SERVICE INFO – INA 0061

Utskiftning av spennrullene 531 0037 10 og 531 0353 10 (aggregatdrift) i 531 0241 10

Figur 1: Illustrasjon av de individuelle spennrullene og deres forskjeller

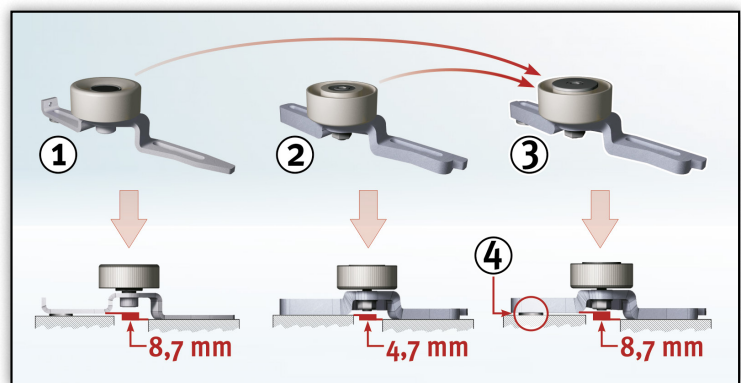
De to spennrullene med delnummer 531 0037 10 og 531 0353 10 (installert i aggregatdriften) er nå overflødige; de har blitt erstattet av delnummer 531 0241 10.

- (1) 531 0037 10
- (2) 531 0353 10
- (3) 531 0241 10
- (4) Skive 8,4x19x4 mm

For å kompensere for høydeforskjellen, er en 4 mm skive inkludert med spennrullen 531 0241 10.
